SERVICE INSTRUCTION

LAUFENDE MODIFIKATIONEN DES BING-GLEICHDRUCKVERGASER BEI ROTAX® MOTOR TYPE 912 UND 914 (SERIE) SI-912-012 R1 SI-914-014 R1

Laufende Modifikationen des Bing-Gleichdruckvergaser bei ROTAX® Motor Type 912 und 914 (Serie).

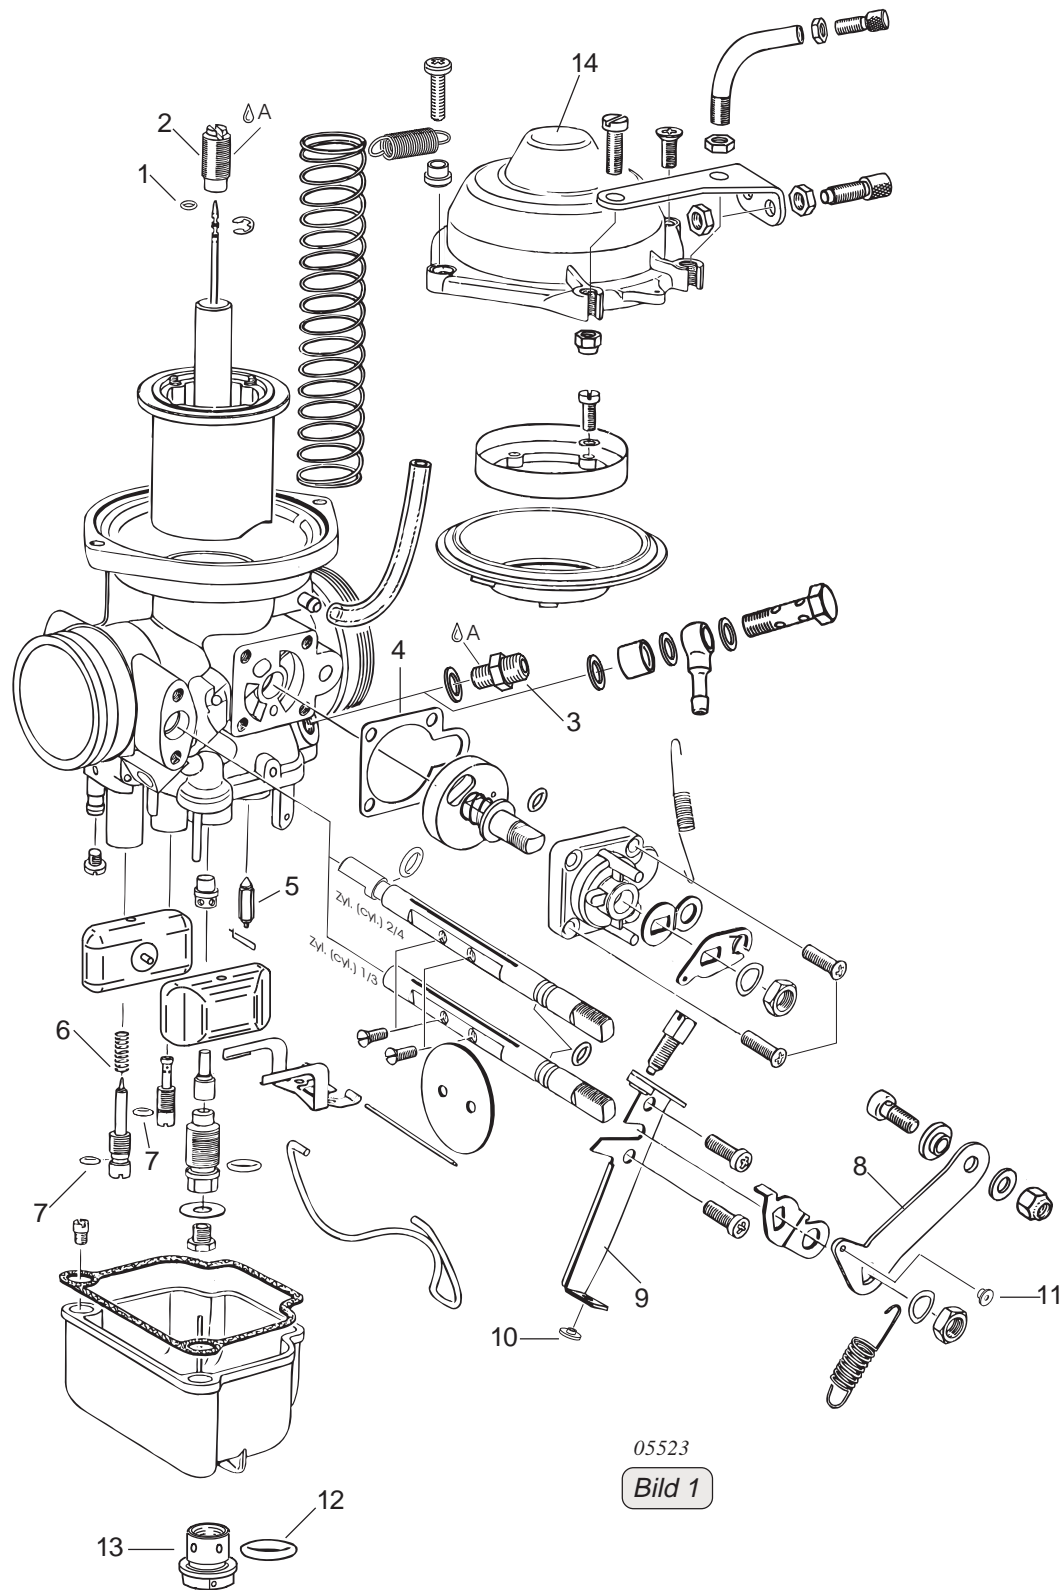
3.2) Die Änderungen im Teilbereich sind folgende:

(siehe Bild 1 und 2)

Die Dämpfung der Düsennadel wurde mit der vom ROTAX[®] 912 S/ULS/ULSFR bereits bekannten zusätzlichem O-Ring (1) TNr. 950430 und Halteschraube (2) TNr. 961292 vereinheitlicht.

Wie auch die Halteschraube ist die neue Einschraubverschraubung (3) TNr. 941853 mit einer TufLok Schraubensicherung versehen. Je nach Motorausführung ist der entsprechende Kraftstoffzulauf bei Ersatzteilbestellungen von Vergasern zu bestellen.

Das Material der Dichtung (4) des Chokeygehäuses wurde unter Beibehalt der TNr. 950030 geändert und ist schwarz statt bisher rot.

Das Material der Feder (6) für die Gemischregulierschraube wurde geändert und dafür die TNr. 239463 eingeführt.

Beim Drosselhebel (8) sowie Seilzugwiderlager (9) wurde die Federeinhängung verbessert und Bundbüchsen (11) und (10) eingeführt. Die Teilenummer für die neuen Drosselhebel kpl. lautet 963020 für Verg. 2/4 bzw. 963025 für Verg. 1/3. Die Teilenummer für die neuen Seilzugwiderlager kpl. lautet 961267 für Verg. 2/4 bzw. 961262 für Verg. 1/3.

Anstatt des Dichtringes wurde ein O-Ring (12) TNr. 631770 inklusive geänderter Abschlußschraube (13) (Abschlußschraube kpl. TNr. 963281) eingeführt.

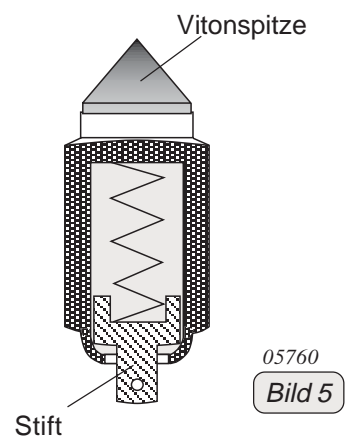
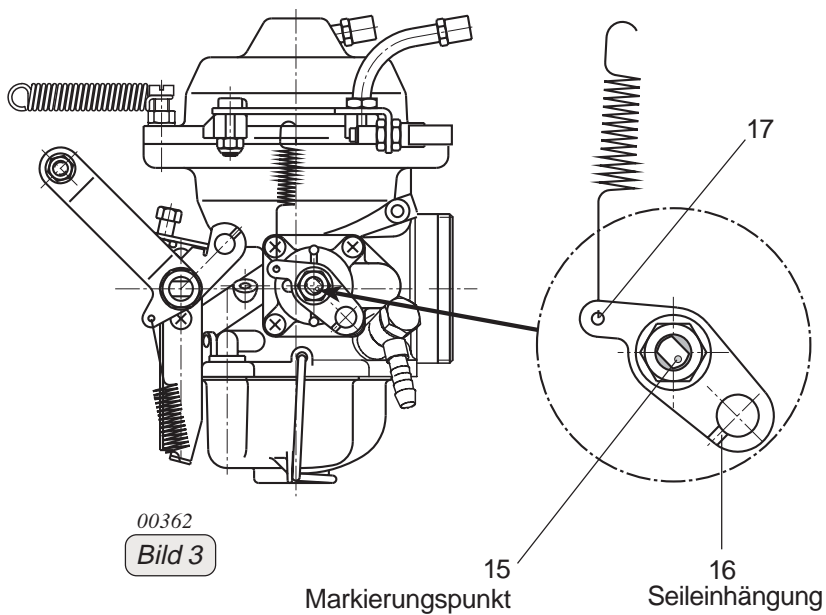
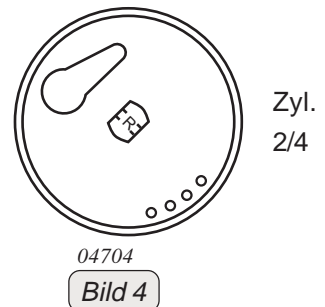
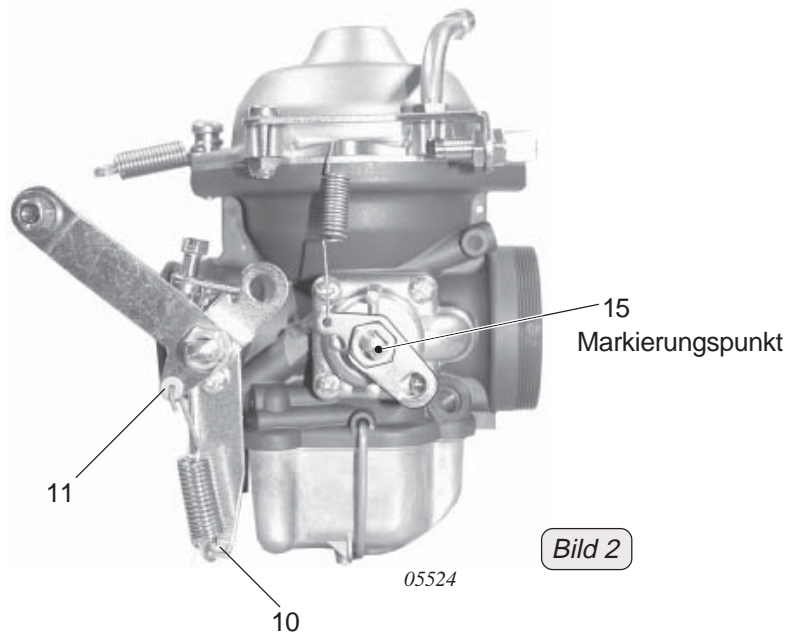
■ ACHTUNG: Auf der Chokewelle ist ein Markierungspunkt (15) (siehe Bild 2 und 3). Dieser muß in Richtung Seileinhängung (16) zeigen um die Funktion zu gewährleisten.

Bei Vergasern mit nachstehenden Seriennummer ist zu beachten, daß vom Lieferanten dieser Markierungspunkt fälschlich an der gegenüberliegenden Seite angebracht wurde und Richtung Federeinhängung (17) zeigt. In diesem Fall ist bei der Wartung der Markierungspunkt zu entfernen und korrekt anzubringen. Nachstehende Vergaser S/N können, sofern nicht bereits von ROTAX[®] korrigiert, falsch markiert sein.

(siehe Bild 1 und 5)

Das Schwimmernadelventil (5) wurde mit TNr. 261706, welche eine mittlere Federkraft aufweist, vereinheitlicht. Erkennungsmerkmal: Der Stift für den Klemmbügel ist **goldfarbig**.

◆ **HINWEIS:** Am Drehschieber sind L- und R-Markierungen vorhanden. Die mit L markierte Welle ist für den Vergaser für Zylinder 1/3 bestimmt, die R-Markierung ist für den Vergaser für Zylinder 2/4 bestimmt. Bild 4 zeigt die Position dieser Markierungen auf der Chokewelle Innenseite.
